[ID_VIP:4701] Impianto di produzione di energia elettrica da fonte eolica denominato "Parco Eolico Montaratro" costituito da 23 aerogeneratori, ciascuno di potenza pari a 5,3 MW, per una potenza complessiva di 121,90 MW, localizzato nei Comuni di Troia (FG), Biccari (FG) e Lucera (FG) e relative opere di connessione in Comune di Troia. Proponente wpd Monte Cigliano S.r.l.

Oggetto: [ID_VIP:4701] Procedura di VIA ai sensi dell'art. 23 del D.lgs. 152/2006 e ss.mm.ii. relativa ad un impianto di produzione di energia elettrica da fonte eolica denominato "Parco Eolico Montaratro" costituito da 23 aerogeneratori, ciascuno di potenza pari a 5,3 MW, per una potenza complessiva di 121,90 MW, localizzato nei Comuni di Troia (FG), Biccari (FG) e Lucera (FG) e relative opere di connessione in Comune di Troia. Proponente wpd Monte Cigliano S.r.l. – PARERE CONTRARIO DEL COMUNE DI LUCERA.

Figura 1: Stralcio del P.U.G.

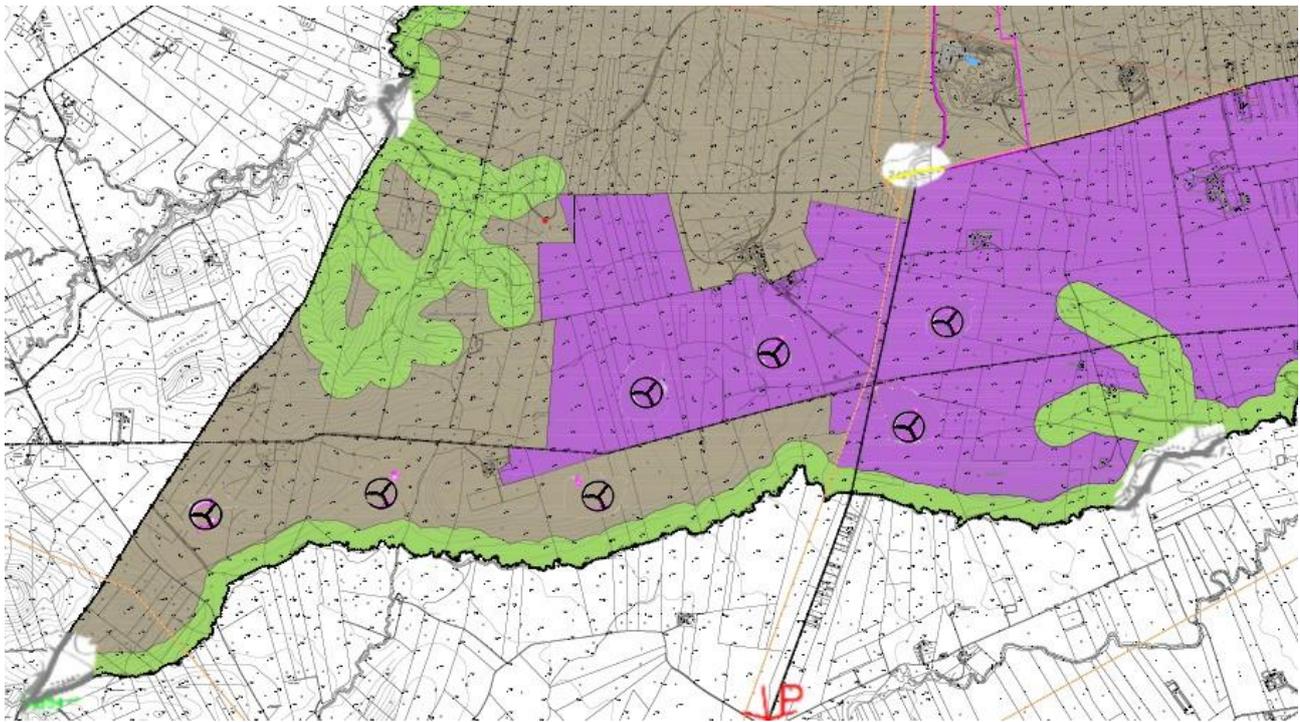
Dalle elaborazioni eseguite dall'Ufficio Tecnico Comunale si evince che:

1. i generatori nn. 1-2-3 e 7 ricadono nel contesto urbanistico CRA.ar;
2. i generatori identificati con i nn. 4-5 e 6 ricadono nel contesto CRV.sm.

Gli interventi previsti dal Piano Urbanistico Generale in questo contesto sono quindi orientati ad eliminare i detrattori della qualità paesaggistica ovvero a mitigare di loro effetti negativi, pertanto è evidente che le torri eoliche in precedenza descritte sono assolutamente incompatibili con le prescrizioni delle N.T.A. del P.U.G.. Inoltre l'accesso alle torri eoliche prevede l'apertura di nuove strade di servizio, o piste, che non è ammessa.
